# ANÁLISIS DE LA APLICACIÓN DE UNA AUDITORÍA DE SEGURIDAD VIAL EN CARRETERAS CONCESIONADAS

**“Análisis de la aplicación de una Auditoría de Seguridad Vial en carreteras concesionadas”**

Este trabajo de tesis toma como aplicación una auditoría realizada al tramo Huacho–Pativilca de la concesión de la red vial N° 5.

Informe final de consultoría para realizar una Auditoría de Seguridad  
Vial en el tramo comprendido entre Huacho y Pativilca

**Fig. 5.4. Intersección semaforizada con av. San Francisco en Km 154+300**

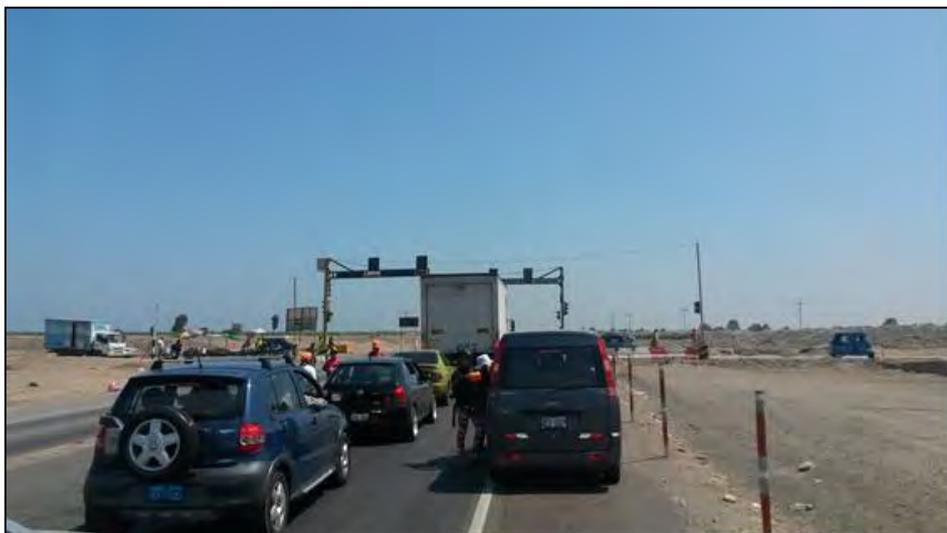
- En el Km 154+300 se encuentra la intersección semaforizada con la av. San Francisco con las observaciones análogas a las anteriores apreciando además una giba rumbo al poblado de Sayán que no cumple con las normas de diseño.
- En el Km 157+250 existe señales de pare en la vía transversal, a ambos lados, colocados en forma inadecuada.

## SECCIONES TIPO TRONCO DE AUTOPISTA EN RECTA

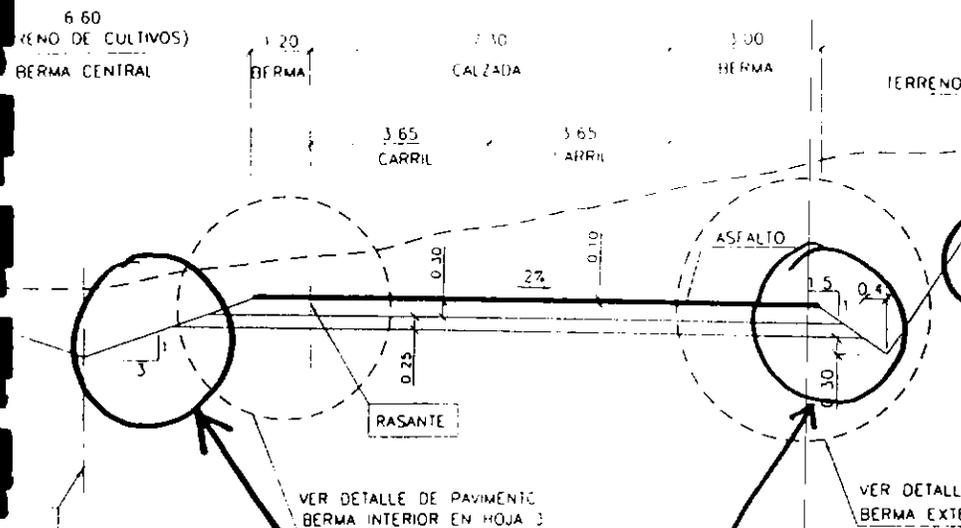
<i>Problema</i>	La sección transversal muestra una pendiente de talud de 1:1,5 (anexo 2, nota 1). Con este pendiente hay un riesgo, que el vehículo voltea o que se aumenta la velocidad, si sale de la calzada. Fuera de eso, no es posible maniobrar en un pendiente tan escarpado. El riesgo de lesiones graves es grande si el vehículo voltea, especialmente porque muy pocos usan los cinturones de seguridad.
<i>Recomendación</i>	El pendiente debe ser 1:5 o más plano. En este caso se disminuye la velocidad del vehículo si sale de la calzada y la posibilidad de que voltea es pequeño. Este es el caso en curvas en el tramos rectos. El pendiente más escarpado en relleno debe ser como mínimo 1:3 (anexo 16). En este caso el riesgo que el vehículo voltee es pequeño. Pero no van a ser frenados y áreas con una pendiente de 1:3 no pueden ser incluidos en la zona de seguridad (anexo 3) para objetos fijos, pendientes escarpados, agua etc.

# ANEXO 4

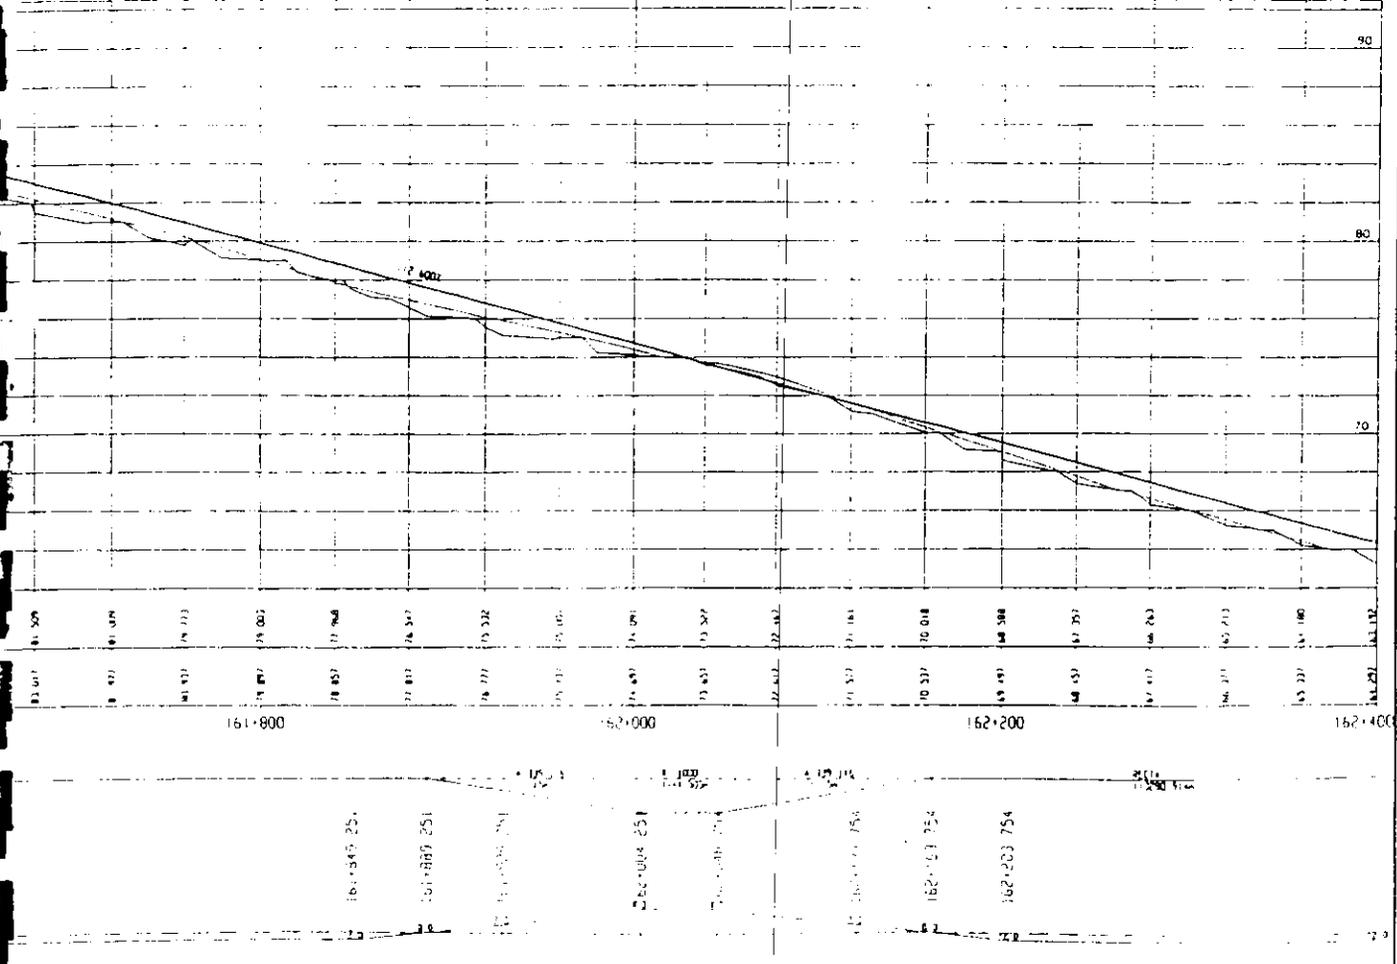
Curva en tramo existente  
puede todavía tener  
perfil de techo y enton-  
ces mala inclinación.

# GLORIETAS

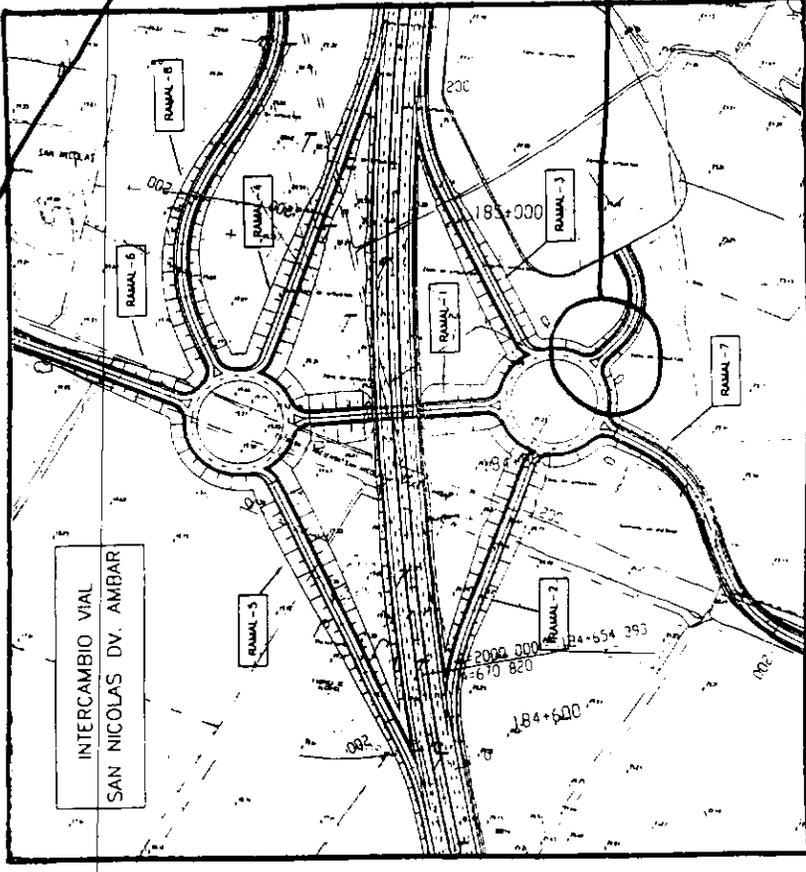
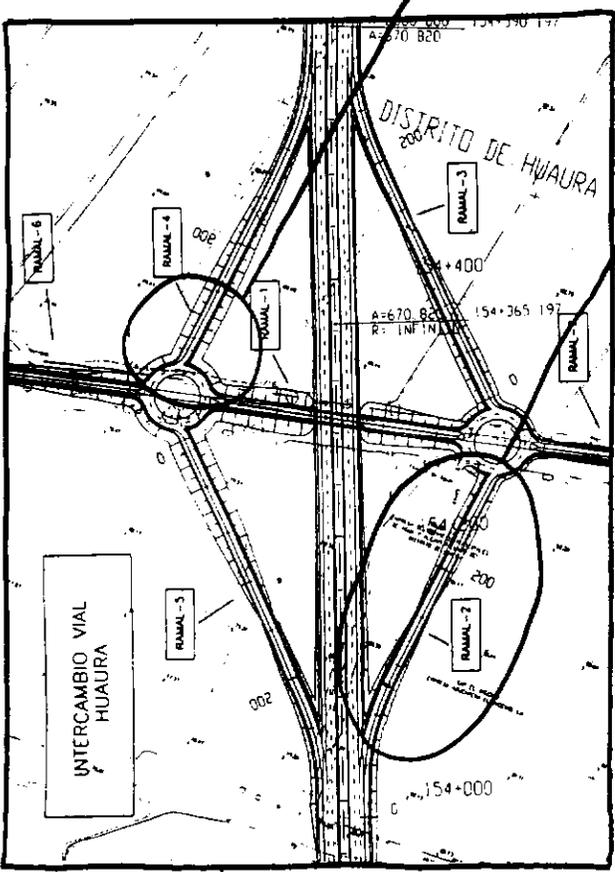
DISEÑOS QUE PERMITE ALTA VELOCIDAD Y QUE NO INDICA CON CLARIDAD QUIEN TIENE LA VIA

## Nota 2

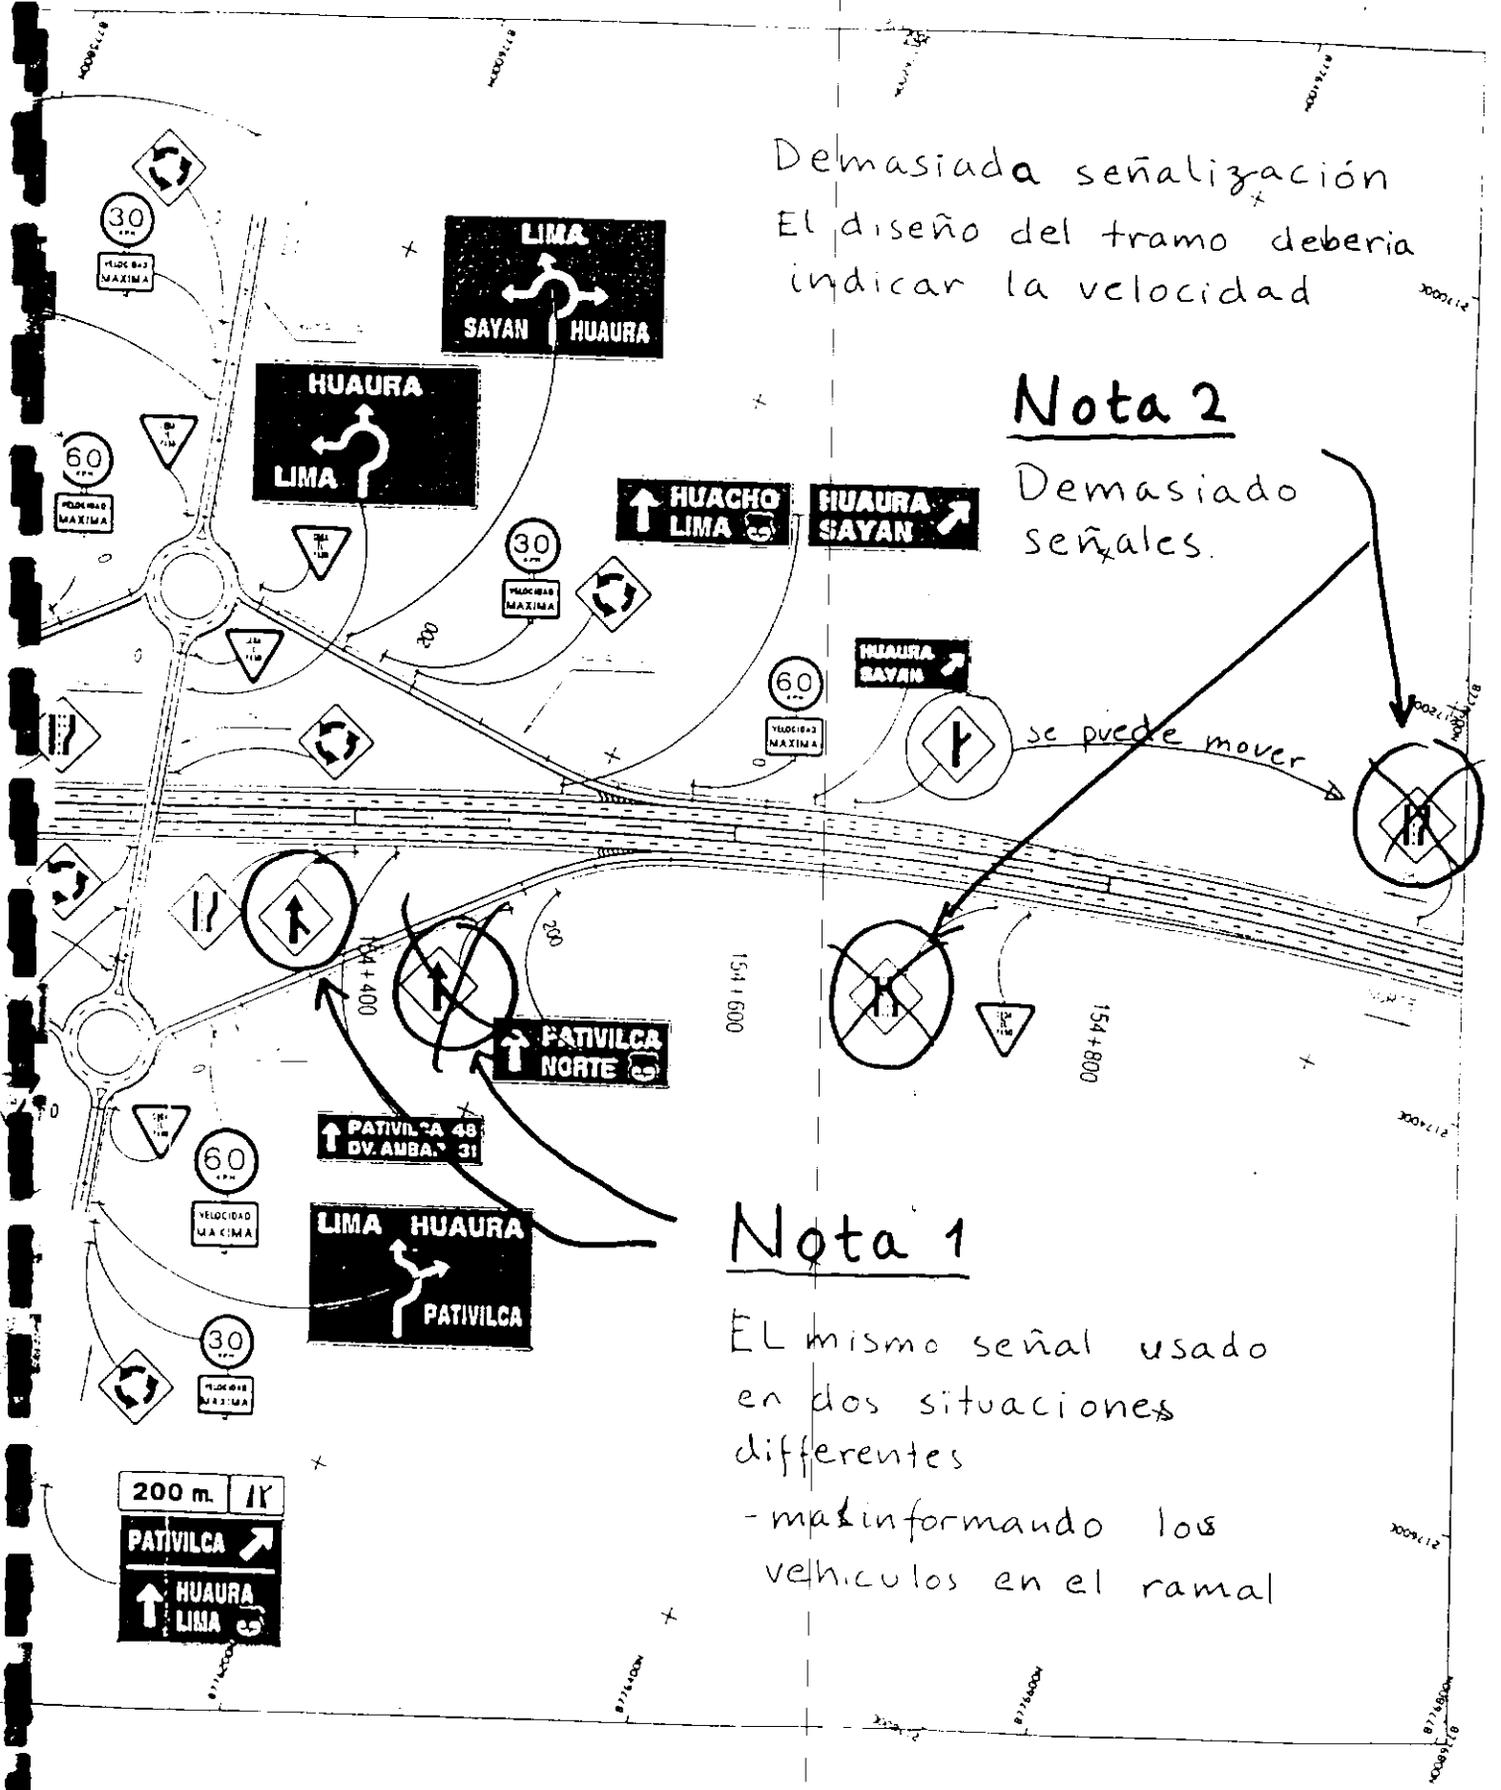
Demasiado  
señales.

se puede mover

RAMAL-7

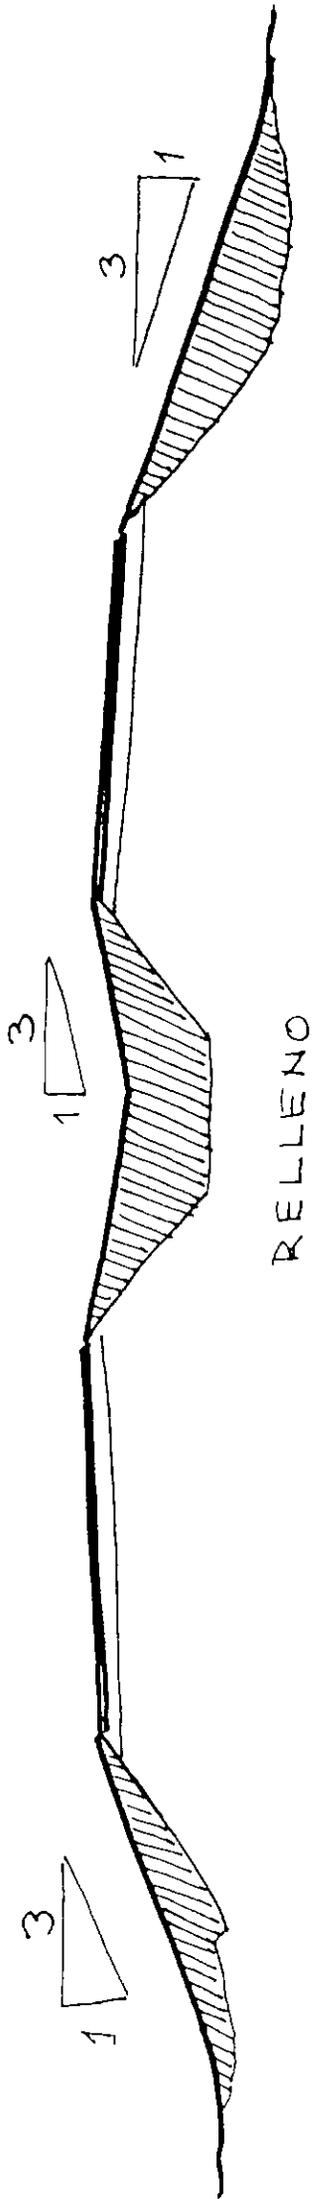
COLOCAR TRANQUERAS

USO DE SEÑALES PREVENTIVAS  
INDICANDO LAS OBRAS Y DESVIOS

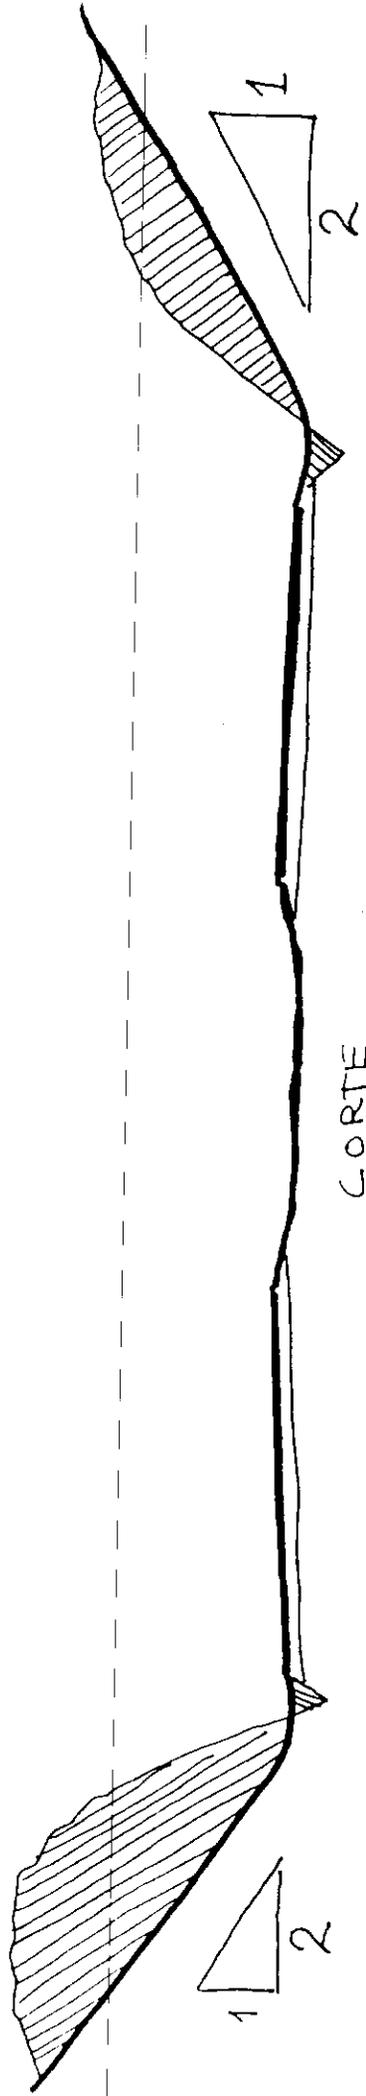
TALUDES MAS PRONUNCIADOS AUGMENTA EL RIESGO DE VOLTEO EN RELLENO Y DE CHOQUE EN CORTE

*Objeto fijo - terminado de alcantarilla en la berma central*

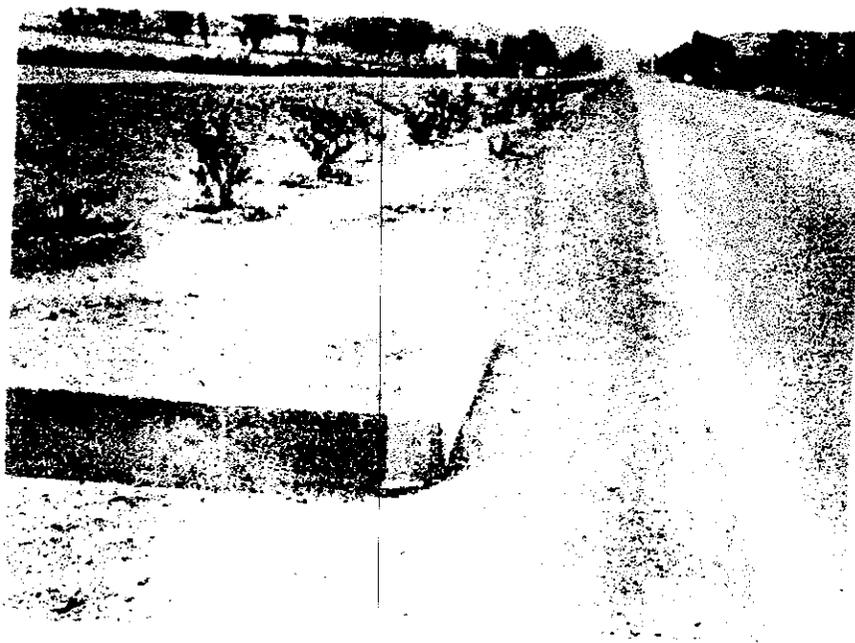
También en la berma central se encuentra fundamentos de concreto, avisos, postes y altares por dentro de la zona de seguridad para atropello.

Como objetos fijos se entiende también muros, fundamentos de concretos y de otros materiales que son más que 0,2 metros sobre el terreno, tubos de metal de más que 7,6 centímetros de diámetro, arboles y postes de madera con un diámetro de más que 10 centímetros, postes de concreto, el terminado de la cuneta en donde haya una entrada o algo parecido.

## PROBLEMA

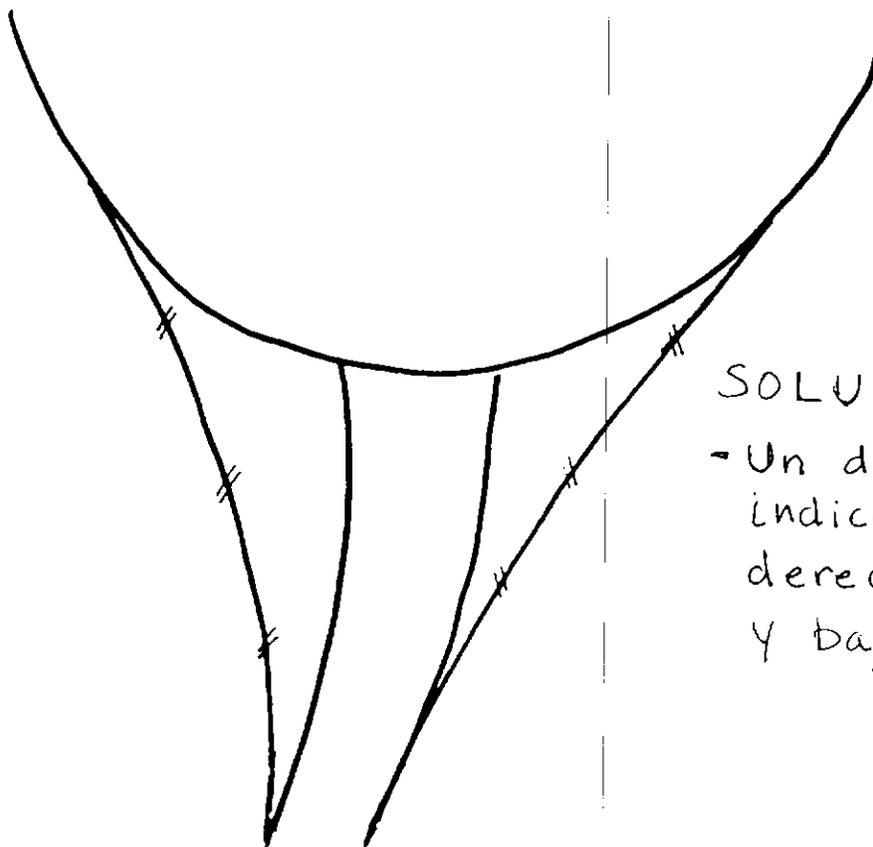
- EL diseño no indica con claridad quien tiene derecho de paso
- Alta velocidad
